## 改善箇所説明図②

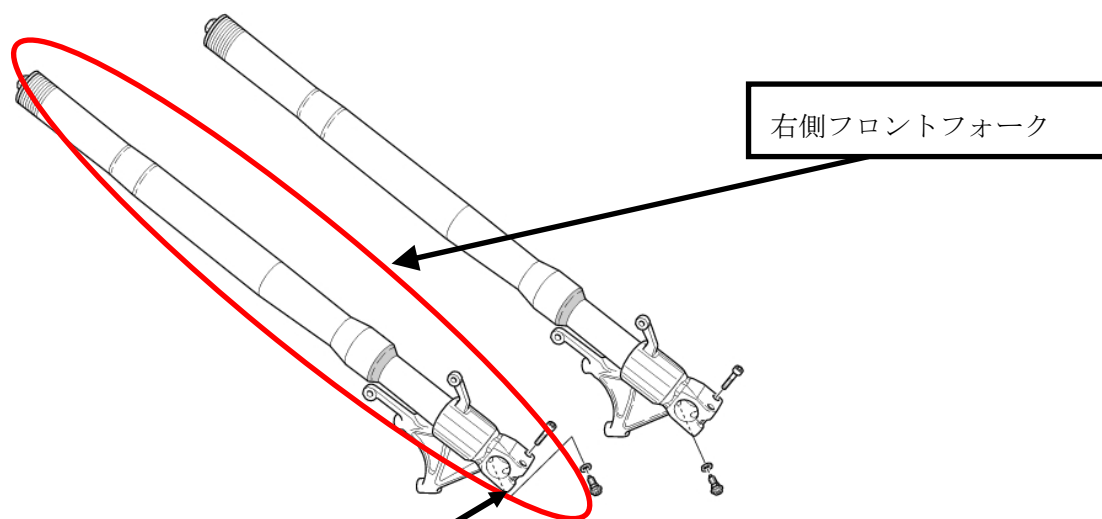
右側フロントフォークの製造工程において、ボトムエンドのクランプ穴の加工位置を誤ったため、当該クランプの強度が不足しているものがある。そのため、そのまま使用を続けると、当該クランプが破損し、最悪の場合、転倒するおそれがある。

全車両、右側フロントフォークを良品と交換する。

識別：対策部品のボトムエンド部に、黒色ペイントで識別する。
